**Правила № 86 ООН (установка устройств освещения
и световой сигнализации для сельскохозяйственных
транспортных средств)**

Пересмотренное предложение по проекту поправки к Правилам № 86 ООН

**Представлено экспертами от Европейской ассоциации
производителей сельскохозяйственных машин***

Рис. 1

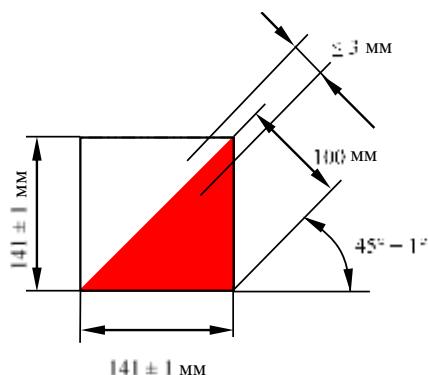
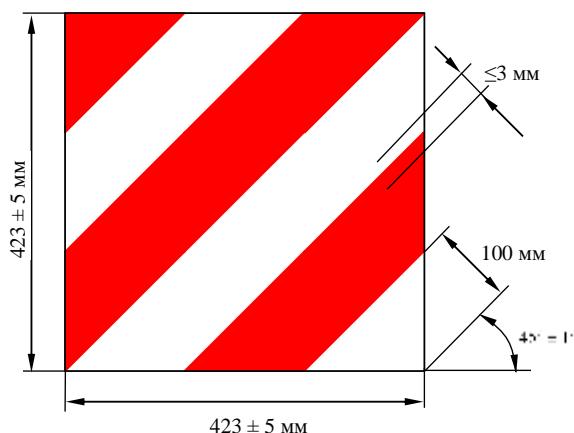
Приложение 6, пункт 1.1 изменить следующим образом:

«1.1 Сигнальные таблички и сигнальные наклейки должны иметь следующие размеры:
